**Objet : Avis délibéré de la Mission Régionale d'Autorité environnementale de La Réunion sur le projet de centrale solaire au sol à Saint Paul (ancienne décharge de Cambaie)**

Références administratives du dossier : PVT/2018/008  
n° MRAe 2020APREU3

*Exemple de répartition des émissions de CO<sub>2</sub> d'une centrale solaire par composant*

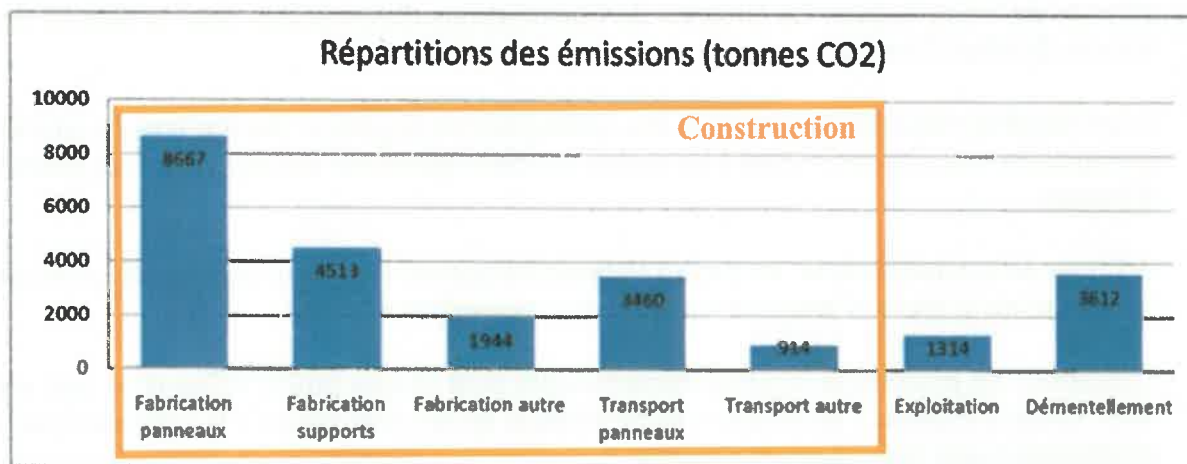
*Au niveau de la présentation dans l'étude d'impact des émissions de gaz à effet de serre (exprimées en tonnes de dioxyde de carbone CO<sub>2</sub>) évitées en faveur de l'environnement et de la santé, l'Ae recommande au pétitionnaire de prendre en compte également l'évaluation carbone induite par le démantèlement des installations de la centrale solaire en fin d'exploitation.*

Une analyse de cycle de vie de l'installation n'a pas été menée dans le cadre de l'étude d'impact. Un bilan carbone a néanmoins été réalisé sur la base de émissions nécessaires à la fabrication des panneaux solaires du projet. Cette partie représente la part la plus importante des émissions de CO<sub>2</sub> d'une centrale (environ un tiers). Elle est suivie par la fabrication des supports puis du transport pour les panneaux.

La phase de construction (incluant la conception, le chantier et le transport) représente la phase la plus importante des émissions de CO<sub>2</sub> d'une centrale (environ 80 %). Elle est suivie par la phase de démantèlement.

D'après le référentiel d'évaluation des impacts environnementaux des systèmes photovoltaïque publié par l'ADEME en 2014, l'indicateur-témoin de changement climatique à appliquer pour le démantèlement des installations est largement inférieur à l'indicateur relatif à la manufacture des équipements. A cet effet, l'évaluation carbone induite par le démantèlement peut être considérée comme négligeable.

Equipement existant avant travaux

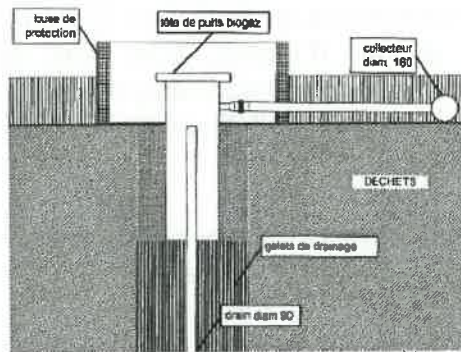
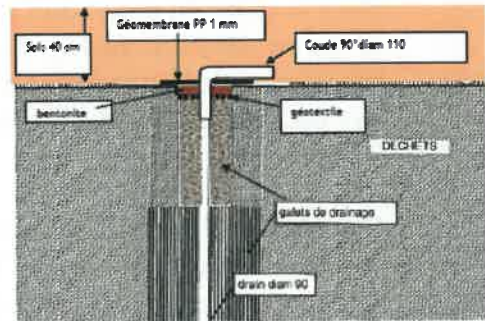
*L'Ae recommande au maître d'ouvrage de mieux justifier la maîtrise des risques industriels (incendies – explosions), notamment à partir des vues spécifiques en plan en coupe démontrant clairement la prise en compte de la réglementation ATEX (respect des distances de sécurité imposées entre les installations de la centrale solaire et les collecteurs de puits de gaz de la décharge d'ordures ménagères réhabilitées).*

Les mesures de gaz réalisées par le TCO, dans le cadre du diagnostic et des campagnes de suivi trimestriel sur la décharge montrent que la faible production gazeuse du site. Compte-tenu de ces résultats, une solution par biofiltre passif a été prévue par le TCO dans le cadre de la réhabilitation de la décharge.

Ainsi, la réhabilitation du site menée par le TCO prévoit le démantèlement de la torchère, des collecteurs et des têtes de puits.

Les puits existants feront l'objet des modifications suivantes, qui sont intégralement de la responsabilité du TCO dans le cadre de la réhabilitation de la décharge :

- Enlèvement des buses et couvercles ;
- Découpe de la tête de puits à 10 cm sous la géomembrane ;
- Manchonnage d'un coude sur l'aiguille de drainage existante avec sortie orientée vers le nord en direction du biofiltre ;
- Réfection étanchéité ;
- Recouvrement par 40 cm de sols issus des travaux de talus.

Après travaux de réhabilitation, la seule zone ATEX (classement zone 2) se trouvera ainsi être au niveau du biofiltre. Celui-ci sera distant de plus de 6 m de l'installation photovoltaïque, cette distance est suffisante vis-à-vis de la réglementation ATEX.

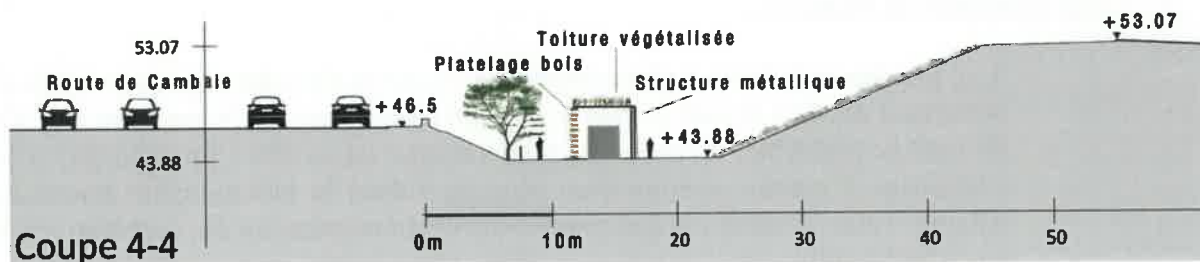
*L'Ae recommande de compléter l'étude d'impact avec une modélisation photographique des locaux techniques, pour chacun des trois sites d'implantation projetés, de manière à mieux éclairer les choix restant à effectuer en lien avec les prescriptions du programme d'aménagement de l'Écocité.*

A la suite de la rencontre du 07/02/2020, réunissant le Groupement d'Intérêt Public Ecocité, le paysagiste conseil de la DEAL, les services de l'Etat, le TCO et Total Quadran, les parties ont défini les traitements paysagers qui seront établis pour les locaux techniques.

Les 3 containers seront positionnés en alignement et parallèlement à l'axe de la RN7. Ils feront l'objet d'un traitement architectural consistant dans la réalisation d'une structure métallique supportant latéralement, côté RN et sur les pignons, un platelage bois dont la teinte rappellera celle de la savane en période sèche et qui sera couverte par une toiture en bac acier support d'un substrat végétalisé. Un plan en coupe de l'aménagement est présenté ci-après.
